運用指針

掘割構造中壁部にクラック誘発目地の設置

(名古屋第二環状自動車道 ナゴヤミナミ名古屋南JCT~タカバリ高針JCT)

経営努力要件適合性の認定について

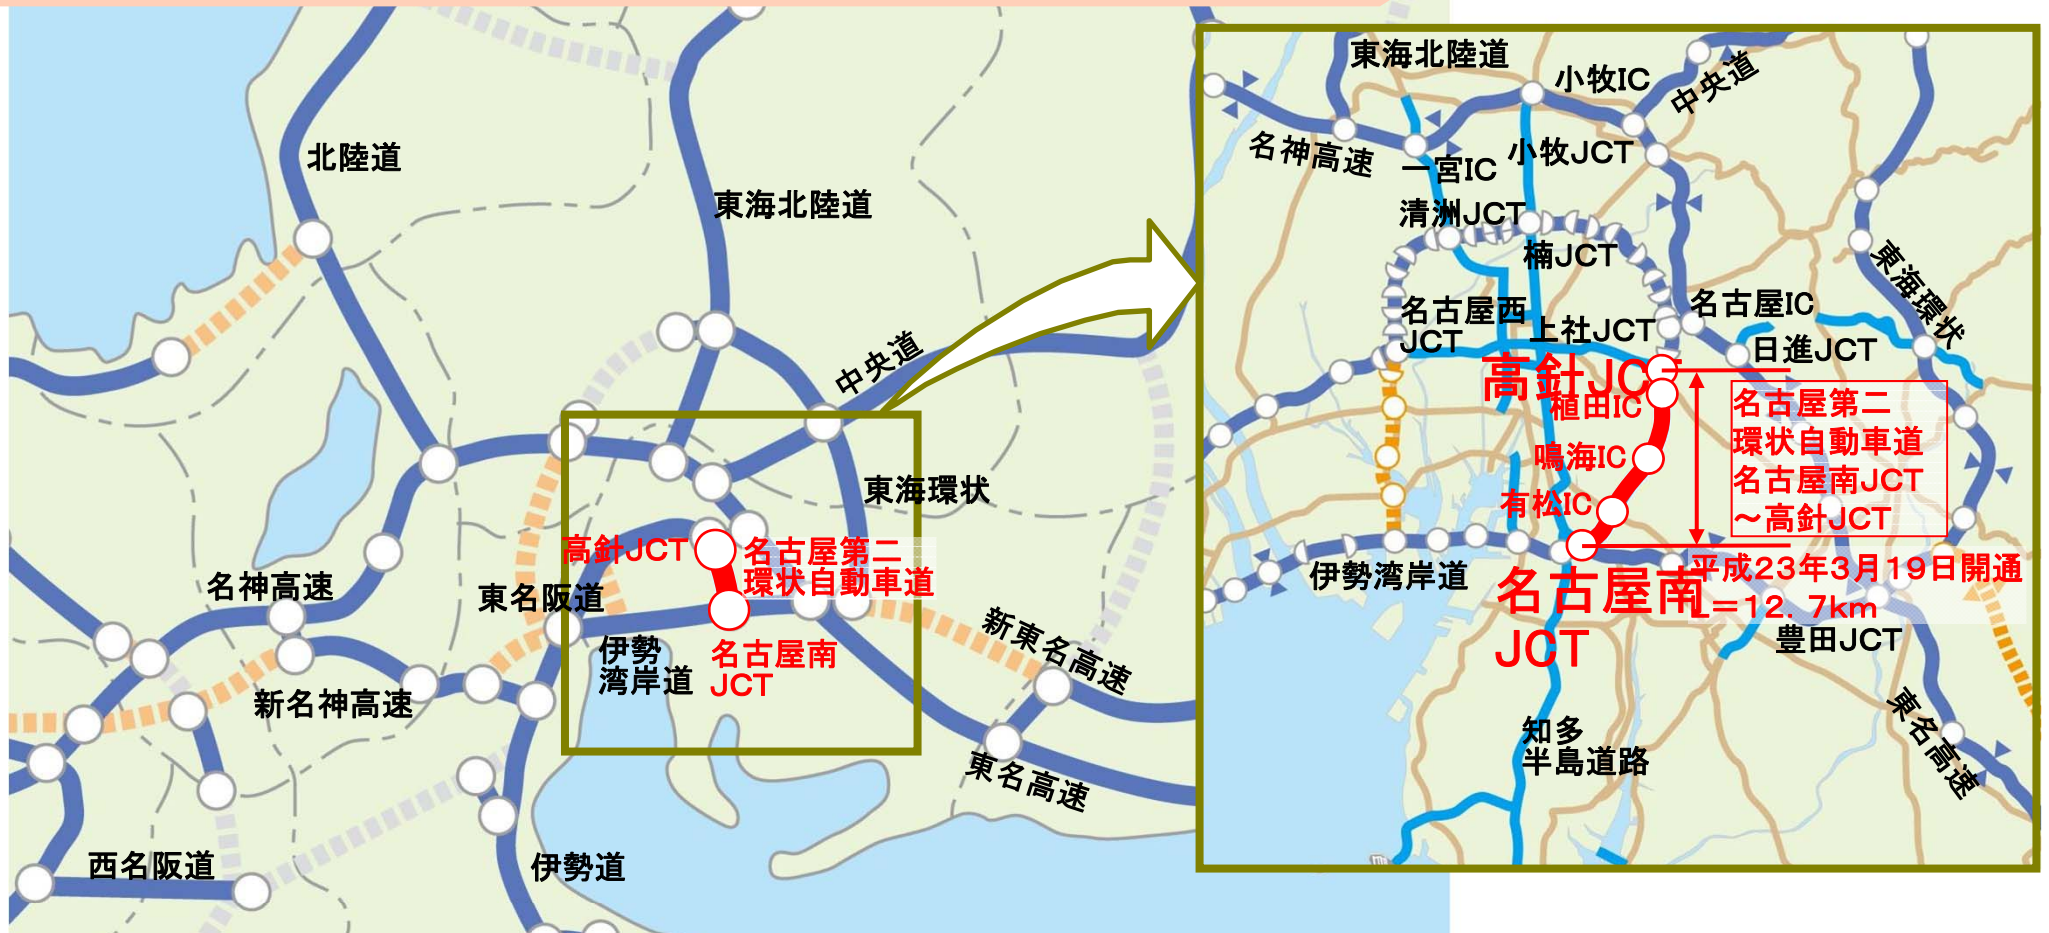
- ・数年前に施工された同様の掘割構造である当該路線北側区間では、中壁部に発生したひび割れについて、交通量も多く補修等が容易に行えていない現状がある。
- ・中壁部は重要な構造部材であるため、耐久性の低下につながるような過大なひび割れにならないように対策を決定

- ・施工の初期段階において軽微なひび割れが生じたため、更なる品質向上のため中壁構造を再検討
- ・FEM解析により曲げモーメントが最小となる中壁箇所に誘発目地を設けることが可能であることを確認
- ・試験施工によりひび割れを的確に誘発できることを確認した

膨張材入りコンクリート＋
ひび割れ抑制鉄筋での施工を計画

普通コンクリート＋誘発目地有りに変更

《クラック拡大写真》
補修を要しない軽微なクラック

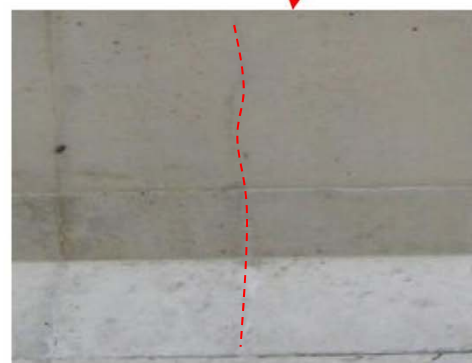
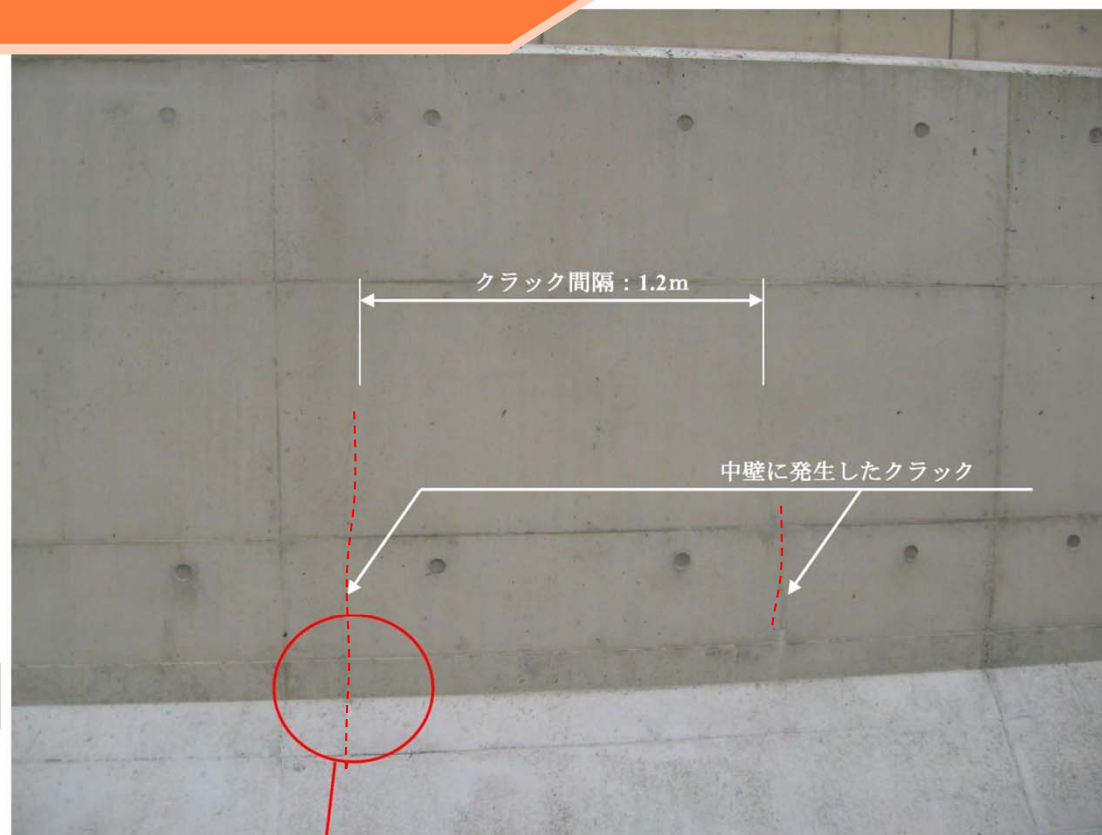
ひび割れが確認された
(補修が必要でないひび割れ)

更なる品質向上対策を再検討

構造物として問題の無い箇所に
誘発目地を設置できないか検討

検討事項 ①FEM解析による検証

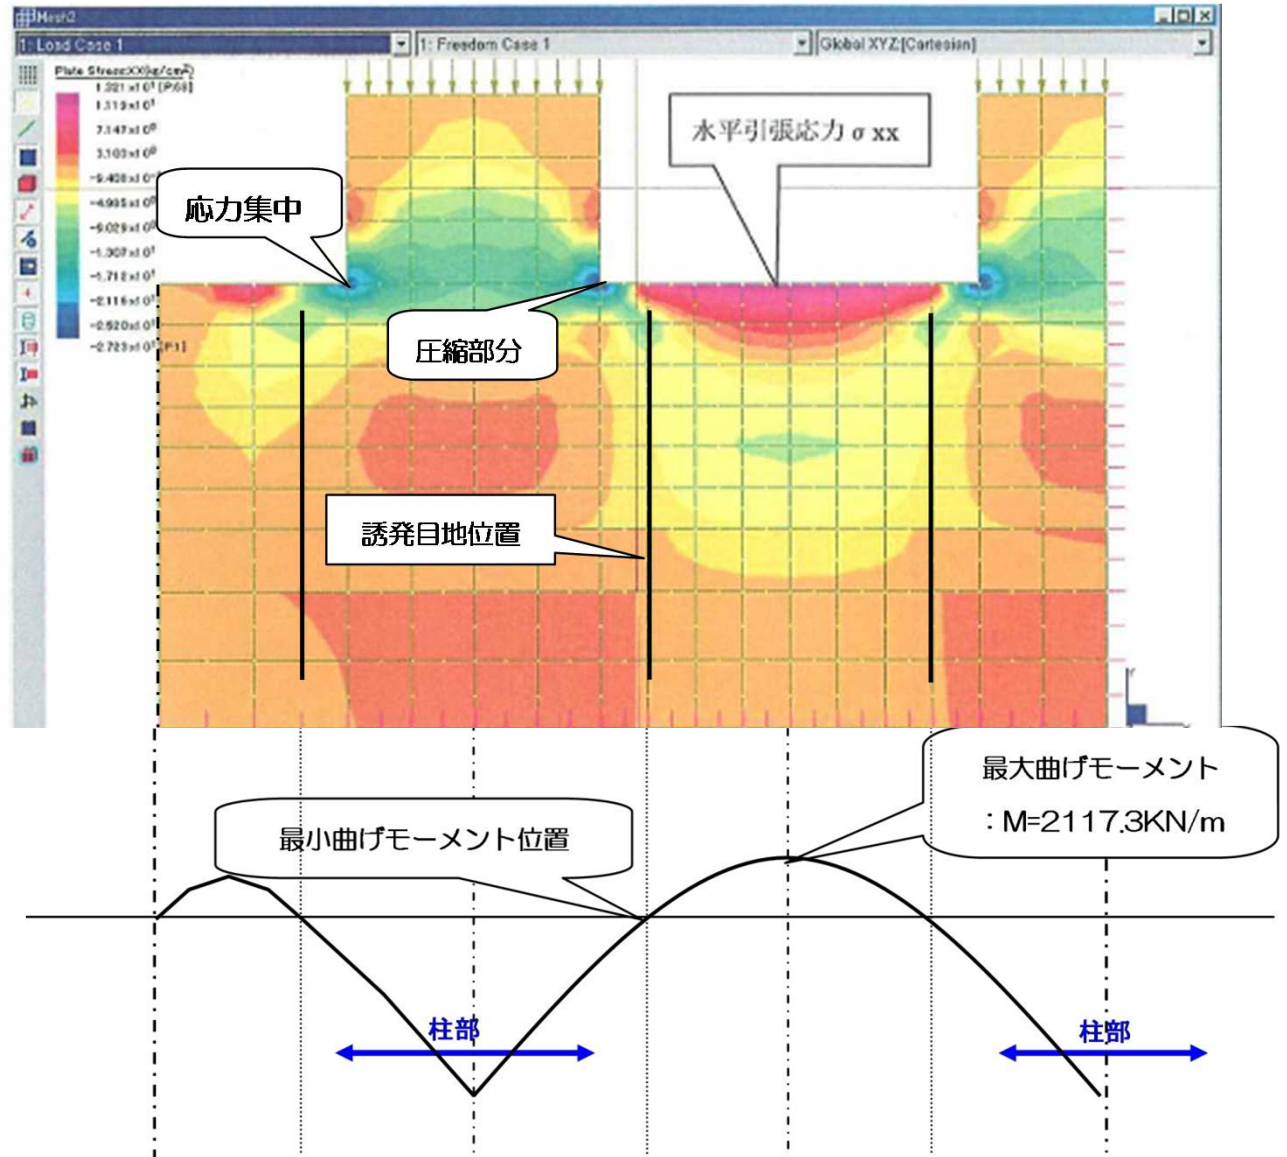
- ・最大曲げモーメント発生位置及び応力集中する柱と梁の接合部を避け、曲げモーメントが最小となる位置に誘発目地を2本@2.5mピッチで設けても応力的に問題なし
- ・構造上も中柱を避けた位置に誘発目地を設置できることが分かった

誘発目地を入れることが可能

誘発目地断面(目地幅:小・大)

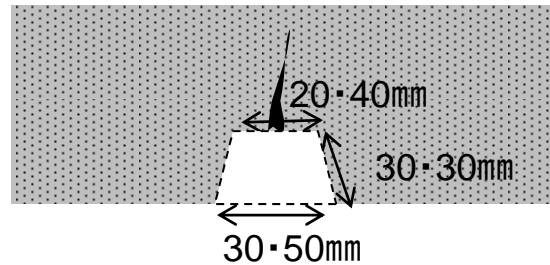
- ・FEM解析により誘発目地の位置及び間隔が決定したことから、目地のサイズ及びコンクリート種別を3ケース設け試験施工を実施

※誘発目地は完成後シーリング材で埋める

【結果】:コンクリート種別による明確な違いはない → 普通コンクリートの採用
目地サイズは大きい方が誘発目地にクラック集中 → 目地サイズは大を採用

○変更

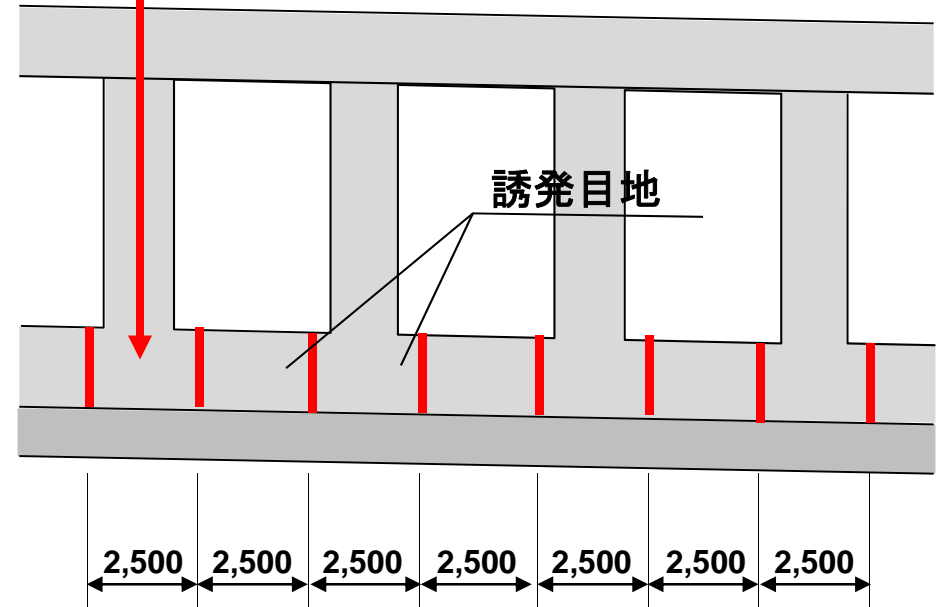
コンクリート:A1-4(膨張材入り)
ひび割れ抑制鉄筋:有り
誘発目地:無し

コンクリート:A1-3(膨張材無し)
ひび割れ抑制鉄筋:無し
誘発目地:有り

掘割部中壁に誘発目地を設け、コンクリートの種別を見直すことにより施工費を縮減
